改善箇所説明図

基準不適合発生箇所

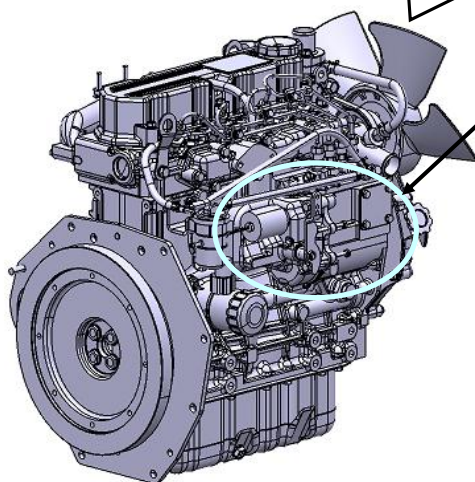
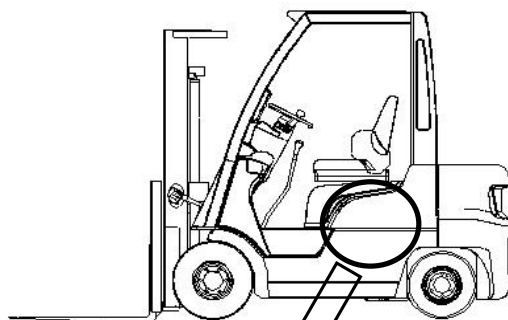
エンジンの燃料噴射量を制御するタイロッドにおいて、脱落を防止するタイロッドスプリングの強度が不足しているため、エンジン停止を繰り返し行くと、当該スプリングが折損することがある。そのため、そのままの状態で使用を続けると、タイロッドスプリングが外れてタイロッドが脱落し、最悪の場合、エンジン回転が上昇したままとなり、エンジンの停止ができなくなるおそれがある。

交換部品

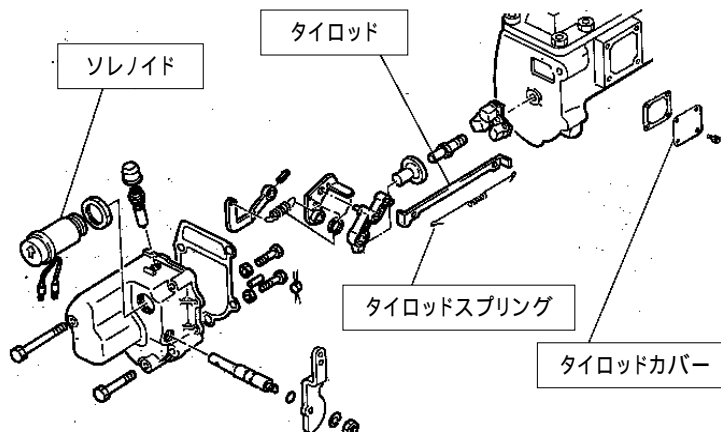
注：□は交換部品を示す。

1. タイロッドカバーを対策品と交換する。
2. バネ力を低減した対策品のソレノイドに交換する。
3. タイロッドを対策品と交換する。
4. タイロッドスプリングを新品と交換する。

識別 ; ソレノイド上面に白ペンを塗布する。
